Vorprüfbericht | 1.Stufe

B616 | Block 616

**Untersuchung städtebaulicher
Entwicklungspotenziale im Block 616
in Berlin Kreuzberg**

**Zweistufiges Werkstattverfahren
als parallele Mehrfachbeauftragung**

DAS DORF

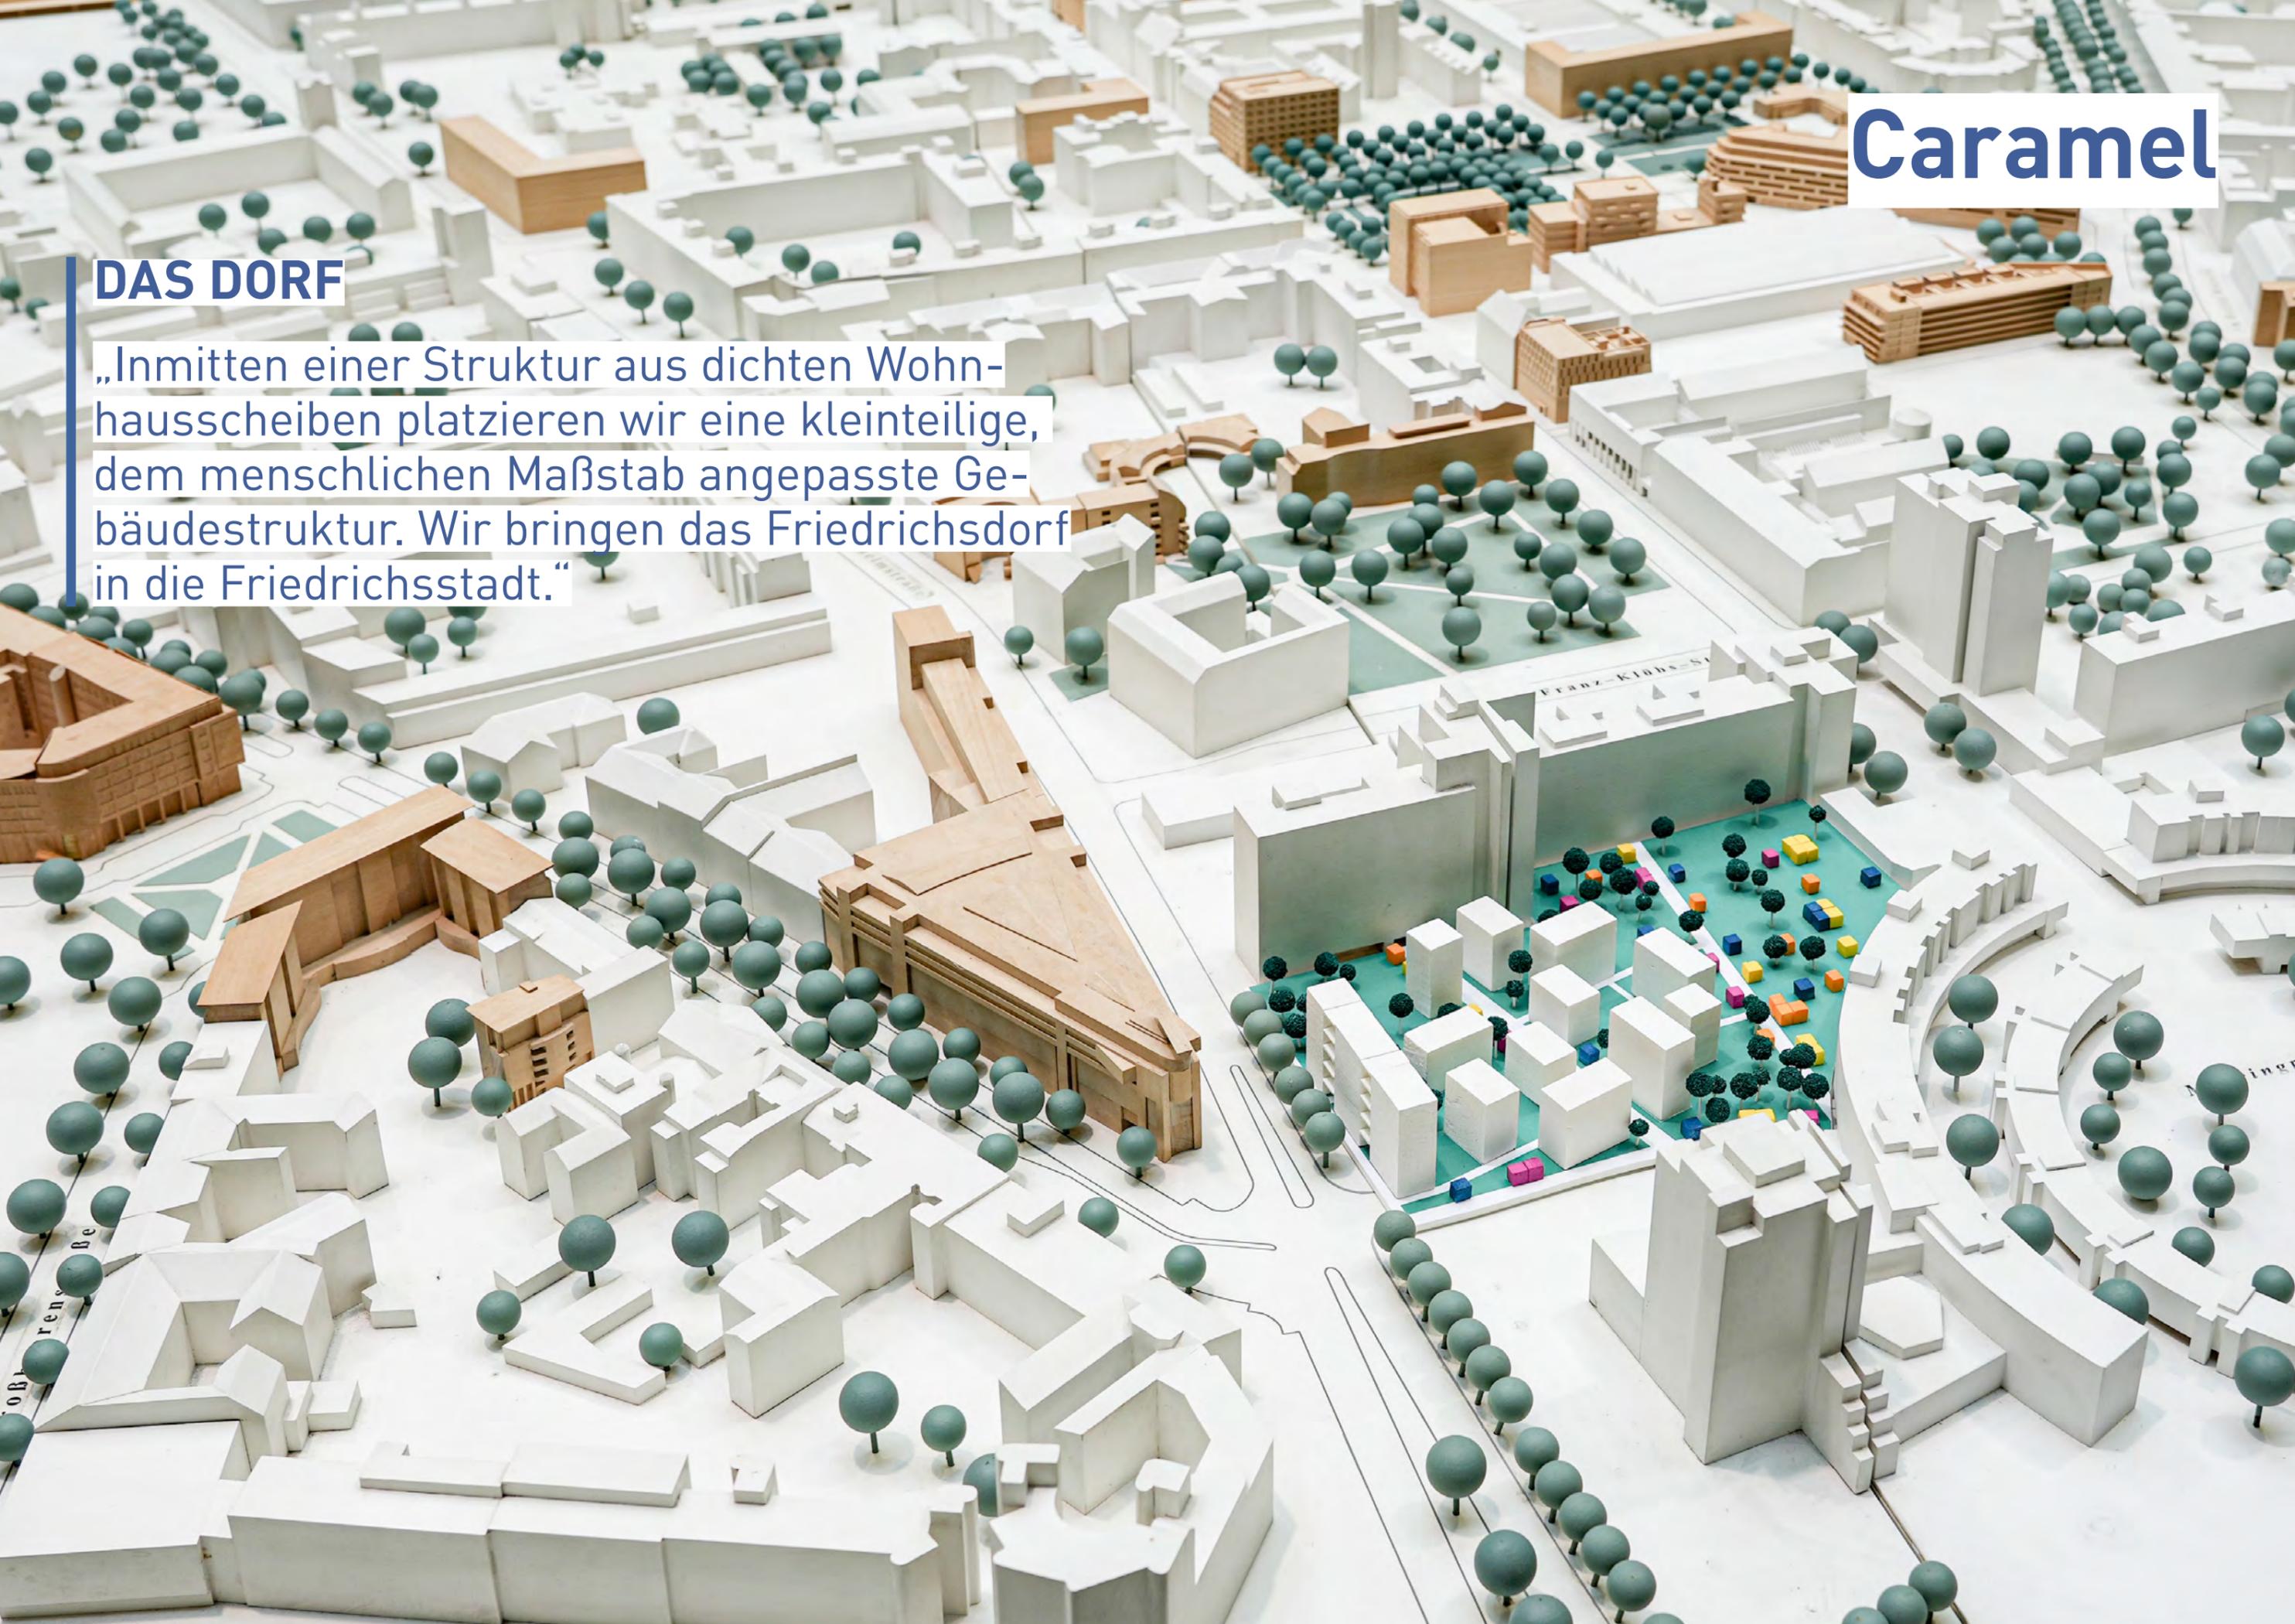
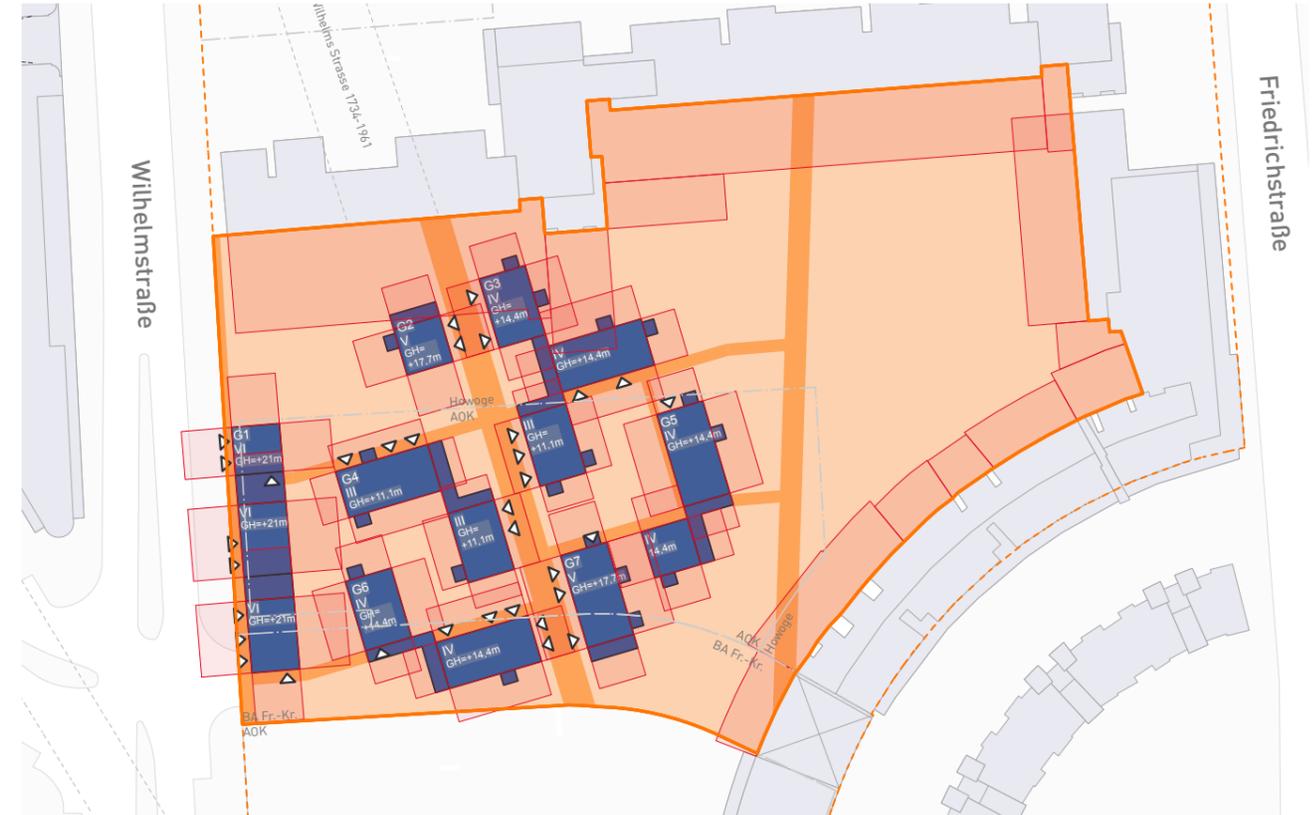
Prüfthema	Institution	Wertung	Heilbarkeit	Kommentar
Städtebauliches Einfügen	Stadtkontor	++	↑	Bauliche Verdichtung und Höhenentwicklung sind behutsam angepasst (gilt nicht für "Zukunftsszenario")
	LokalBau	-	↓	
	Stadtplanung	--	↓	Der typologische Ansatz ist aus den vorhandenen Strukturen nicht herleitbar.
	Fachkreis Koop. Stadtentwicklung	-		keine städtebaulichen Raumkanten, zu kleinteilig
	Gebietsvertretung	-	↓	
Denkmalverträglichkeit	LDA & UD	++	↑	Höhen und Abstände denkmalverträglich, Verlegung F-S Straße in Verlängerung der historischen Straßenflucht gut
	LokalBau	+	↔	
Lärmrobuster Städtebau	ISU Plan	-	→	Gebäuderiegel an Straße für Abschirmung zu kurz - Lärmeintrag rechts und links des „Riegels“ möglich - Abstand zur Straße sehr gering
	LokalBau	-	↓	
Gebäudestruktur	Soziale Infrastruktur	-	↔	kleinteilige Gebäudestruktur und Raumaufteilung birgt Sicherheitsrisiken bzw. unsicheres Raumempfinden
	Stadtplanung	--	↓	Kleinsiedlungsstruktur wird in eine Wohnsiedlung gesetzt. Viele Abstandsflächenrechtliche Probleme.

Fachkreis Koop. Stadtentwicklung	-	↔	Typologien nicht geeignet für die innerstädtische Erfordernisse und Resilienzen
	Gebietsvertretung	--	↓	
Nutzungskonzept	Stadtkontor	++	↑	städtetypische Kennwerte entsprechen den Vorgaben (Verhältnis Wohnen zu Nicht-Wohnen)
	LokalBau	-	↔	
	Stadtplanung	-	→	Kleingewerbe und dem Wohnen dienende Funktionen in den Erdgeschossen, Wohnen in den unteren Ebenen zur Wilhelmstraße wird kritisch gesehen.
	Soziale Infrastruktur	-	↔	nicht ausreichend Wohnraum, zu wenig Anteil an nicht-Wohnen; weitere Nutzungen nicht ausformuliert/verortet
Freiraum	LKA PräV 12	-	↔	Übersichtlichkeit & fehlende Sichtachsen durch Anordnung der Baukörper. Vielfältige Aktivitätsangebote, jedoch ohne klare Nutzungszonierung. Unzureichende Nutzungsangebote in den Innenhöfen bzw. Reduzierung möglicher Aktivitätsangebote auf Rasenfläche. Zwischen Zeilenbebauung und „Dorfstruktur“ wenig Aufenthaltsqualität/ Attraktivität des Raums wird in Frage gestellt. Belebung und soziale Kontrolle durch Nutzungen im EG

Stadtkontor	-	→	erheblicher Eingriff in Bestandsflächen der HOWOGE, teilweise zusammenhängende Freiraumstruktur
	Umwelt- und Naturschutzamt	+	→	zu kleinteilige Freiräume ohne Gestaltungsspielraum durch Anordnung der Gebäudekörper
	LokalBau	+	→	
	Stadtplanung	-	↔	kleinteilige Freiräume die vermutlich nicht die notwendigen Infrastrukturen aufnehmen können. Beispielung durch Module unklar. Charakter der Freiräume und ihre Zuordnung zu den Nutzungen in den Gebäuden unklar.
	Gebietsvertretung	+	↔	
Erschließung & Vernetzung	Soziale Infrastruktur	-	→	großer Grünraum zur Friedrichstraße kann bei entsprechenden Nutzungsmöglichkeiten vom Vorteil für das Quartier sein
	Stadtplanung	--	↔	Ver- und Entsorgung, Rettungswege sind nicht ablesbar, Wege mit 2,70 sind zu gering bemessen. In der Netzdichte übererschlossen.
Sanierungsziele	Gebietsvertretung	-	→	
	Stadtkontor	+	→	soz. Sanierungsziele erfüllt, behutsame bauliche Nachverdichtung, wenig Zugewinn für Freiraumqualität der Bestandsbebauung

DIE TÜRME

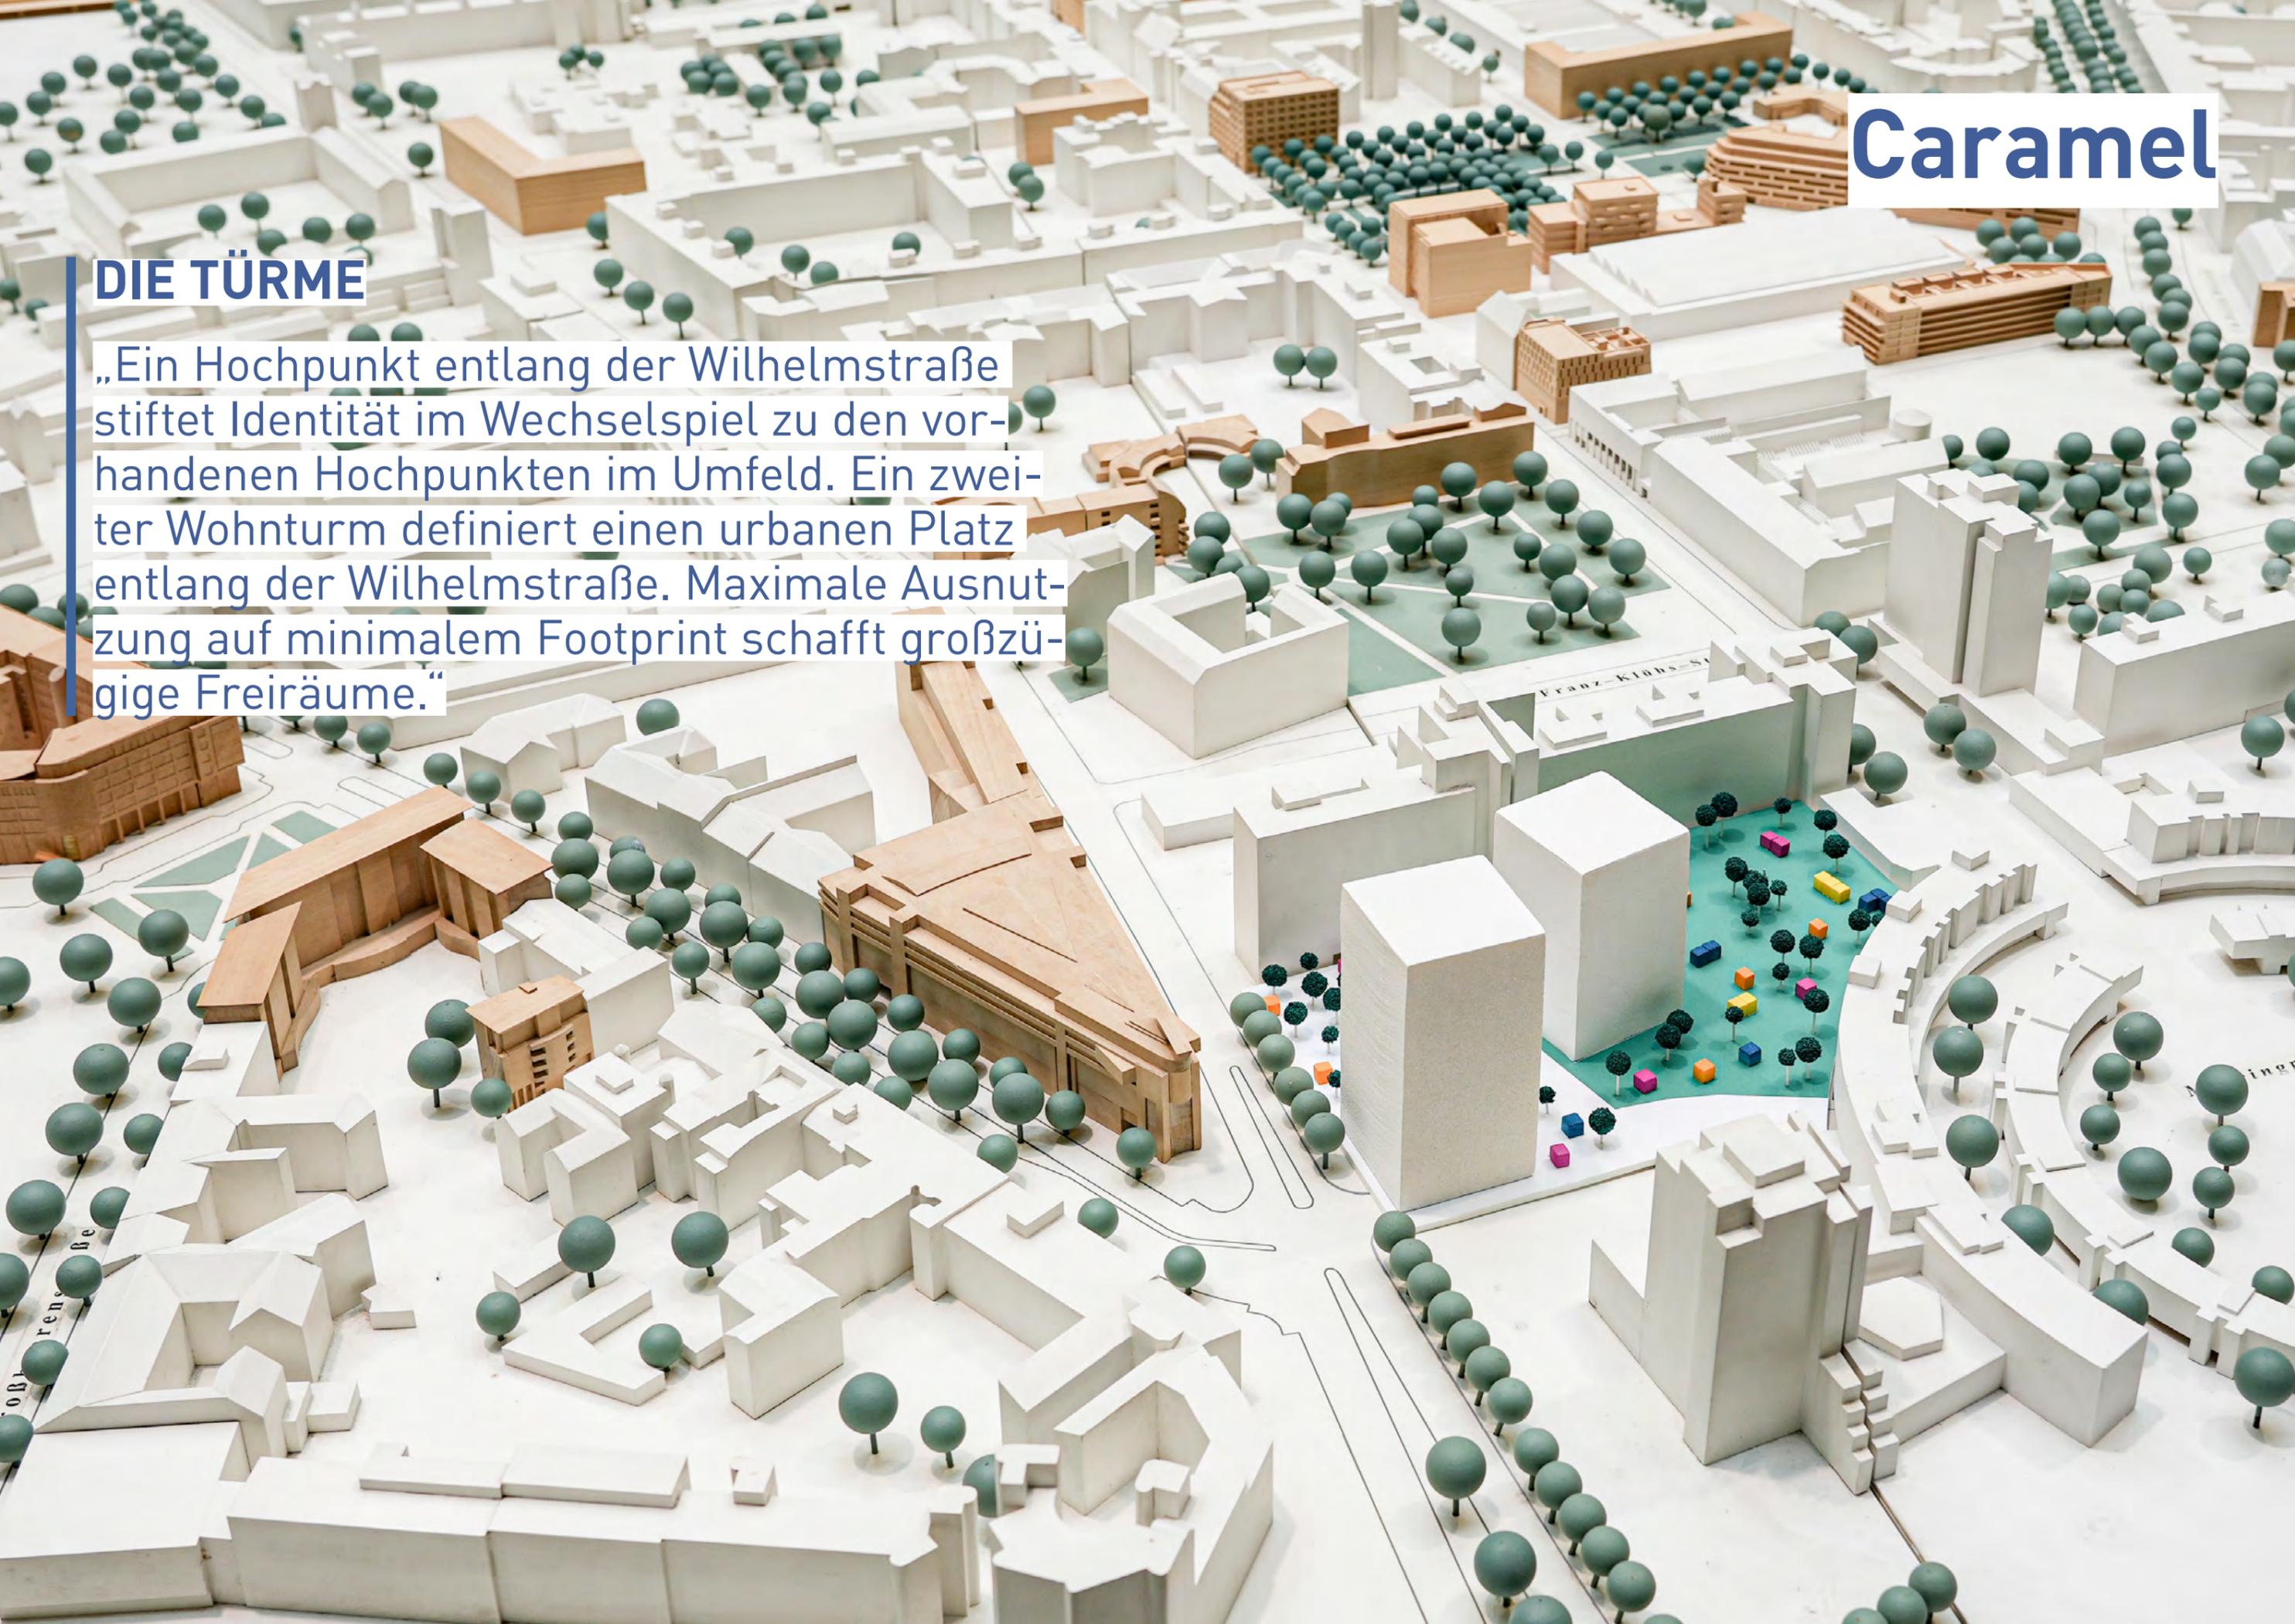
Prüfthema	Institution	Wertung	Heilbarkeit	Kommentar
Städtebauliches Einfügen	Stadtkontor	+	→	Bauliche Verdichtung und Höhenentwicklung sind angepasst
	LokalBau	++	→	"Pixel-Konzept" vielversprechend, auch in Türmen möglich
	Stadtplanung	+	→	Turmbauten grundsätzlich sind ableitbar, positiv gesehen wird das Höhenspiel, jedoch sprengen die Türme mit ihrem Volumen den Maßstab. Positiv: Sichtachse Wilhelmstr.
	Fachkreis Koop. Stadtentwicklung	+		2 klare städtebauliche Hochpunkte mit jeweiliger Zuordnung Platz und Nachbarschaftsraum
	Gebietsvertretung	-	→	
Denkmalverträglichkeit	LDA & UD	+	→	"Landmark" aufgrund Höhe in Konkurrenz zu Fehling & Gogel-Hochhaus, Verlegung F-S Straße in Verlängerung der historischen Straßenflucht gut
	LokalBau	+	→	
Lärmrobuster Städtebau	ISU Plan	-	→	Keine Abschirmung durch Gebäude, dadurch tiefer Lärmeintrag - Abstand zur Straße sehr gering
	LokalBau	++	↑	
Gebäudestruktur	Soziale Infrastruktur	-	→	geringe überbaute Fläche des Hochpunktes schafft geringe Flächenpotentiale für nicht-wohnen in EG und 01. Stock

Stadtplanung	+	→	Schwierige Grundrisse, insbesondere der nördlich gelegenen Wohnungen.
	Fachkreis Koop. Stadtentwicklung	+		klare Baukörper, als Wohn- und Arbeitstypologien geeignet
	Gebietsvertretung	-	→	
Nutzungskonzept	Stadtkontor	++	↑	städttebauliche Kennwerte entsprechen den Vorgaben (Verhältnis Wohnen zu Nicht-Wohnen)
	Stadtplanung	+	→	Wohnen in den unteren Ebenen zur Wilhelmstraße wird kritisch gesehen. Positiv gesehen wird die Orientierung der Ecklösungen zum Stadtplatz im EG.
	LokalBau	++	→	
	Soziale Infrastruktur	-	→	zu wenig Anteil an nicht-Wohnen; Ausgestaltung des "Platzbereich" an der Wilhelmstraße westlich der Scheibe notwendig; geringe überbaute Fläche des Hochpunktes schafft geringe Flächenpotentiale für nicht-wohnen im EG
Freiraum	Gebietsvertretung	-	→	
	LKA Priv 12	+	↑	Vielältige Aktivitätsangebote jedoch ohne klare Nutzungszonierung. Nutzungszuweisungen wie „Beauty“ im öffentlichen Raum ohne Anbindung an bauliche Strukturen unklar

Stadtkontor	++	↑	geringer Eingriff in Bestandsflächen der HOWOGE, zusammenhängende Freiraumstruktur
	Umwelt- und Naturschutzamt	-	→	zu viel Raum für versiegelten Stadtplatz auf Kosten von Grünraum
	LokalBau	+	→	
	Stadtplanung	+	→	Großzügiger Freiraum, auf dem vielfältige Nutzungen vorstellbar sind.
Erschließung & Vernetzung	Gebietsvertretung	-	→	
	Soziale Infrastruktur	++	↑	großer Grünraum zur Friedrichstraße kann bei entsprechenden Nutzungsmöglichkeiten vom Vorteil für das Quartier sein; Ausgestaltung des "Platzbereich" an der Wilhelmstraße nördl. Hochpunktes notwendig
Sanierungsziele	Stadtplanung	+	↑	Erschließung dürfte im weiteren Verlauf unproblematisch sein.
	Gebietsvertretung	-	→	
Kooperative Stadtentwicklung	Stadtkontor	+	→	soz. Sanierungsziele werden erfüllt, relativ behutsame bauliche Nachverdichtung, Zugewinn für Freiraumqualität der Bestandsbebauung
	Gebietsvertretung	+	→	
Kooperative Stadtentwicklung	Fachkreis Koop. Stadtentwicklung	++	↑	Realteilung in der Vertikalen gut vorstellbar
